## LuK Service Info

# Part Nr. 370 0035 10 – 354mm ZB

CASE – MX100, MX110, MX120, MX135, MX150, MX170

Info: 370 0035 10 replaces/ersetzt/  
 remplace/sustituye a/sostituisce  
 370 0005 10

**Flywheel**  
**Schwungrad**  
**Volant-moteur**  
**Volante-motor**  
**Volano**

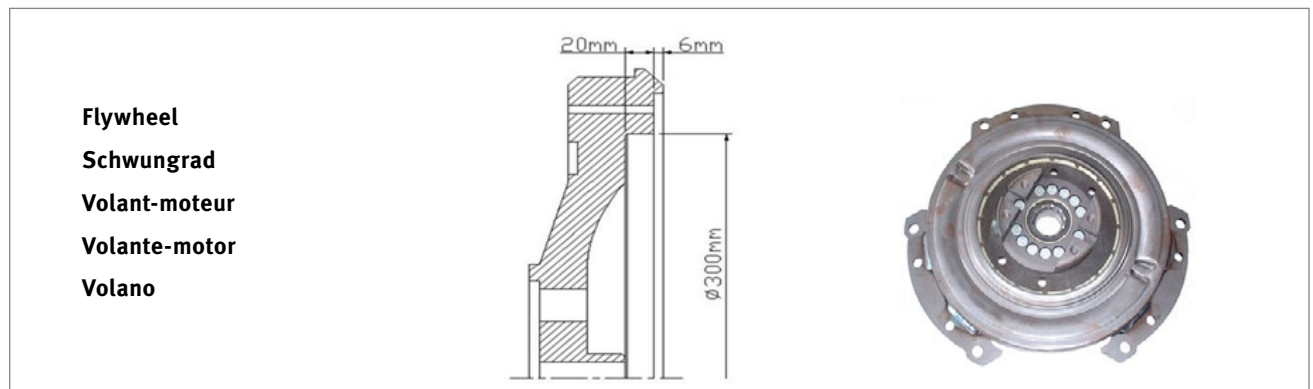
Please ensure that the flywheel is machined to a flat face and to a pot depth of 20mm on tractors with serial numbers prior to those listed above.
